東海第二発電所 設計及び工事計画に係る説明資料 コメント回答 (地中連続壁の不具合事象の全容)

2024年5月21日
日本原子力発電株式会社

コメント整理表

●中実部側壁面の未充填範囲

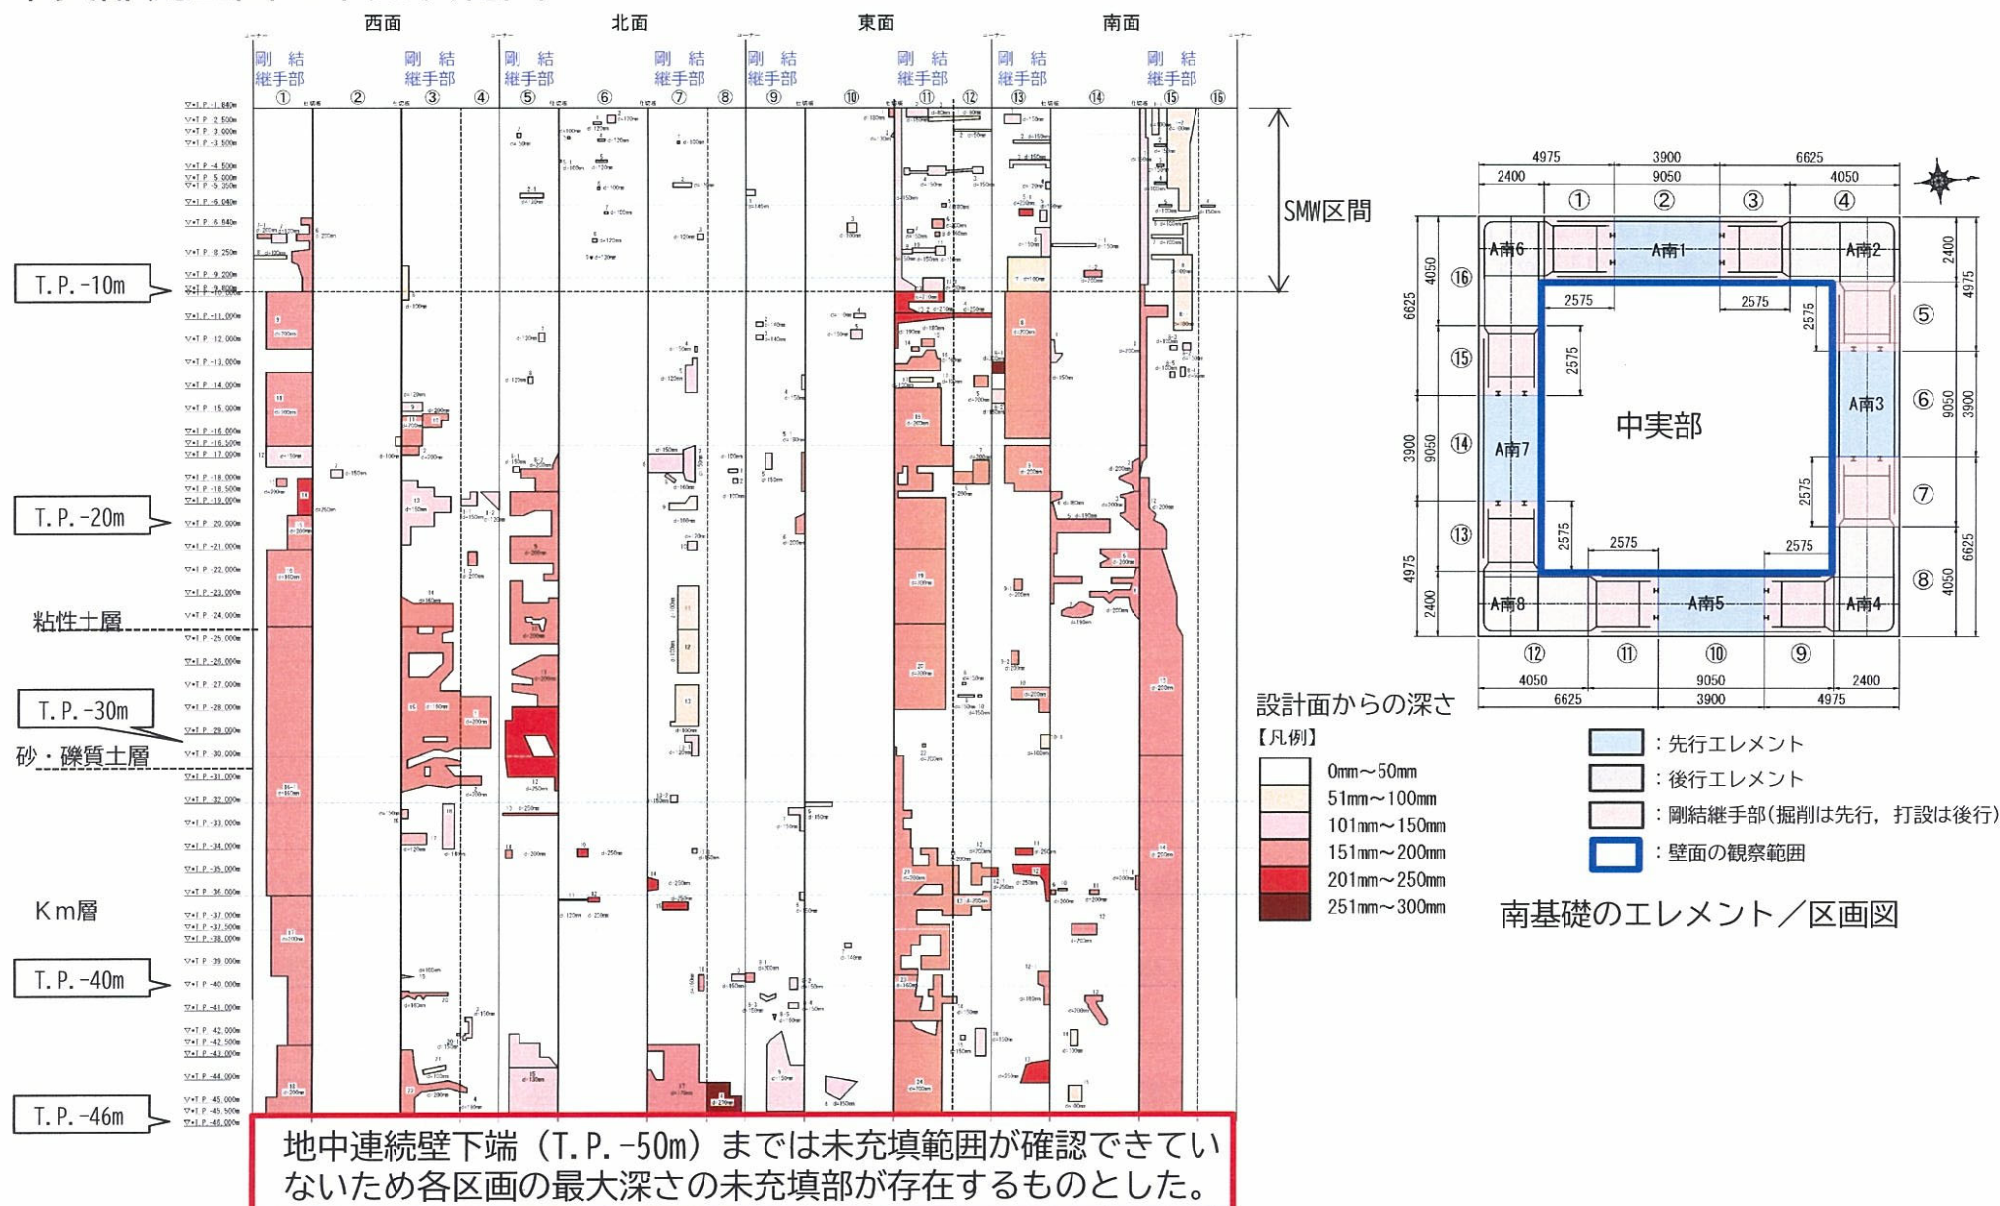
- 基準適合性を判断するために必要な調査項目を網羅的に整理し、不具合事象の全容を示すこと
- 調査結果を踏まえた既工認との相違点を網羅的に整理して説明すること

構造物形状のうち南基礎の壁厚（未充填）に係る調査結果等を踏まえた不具合の全容は下記のとおり。
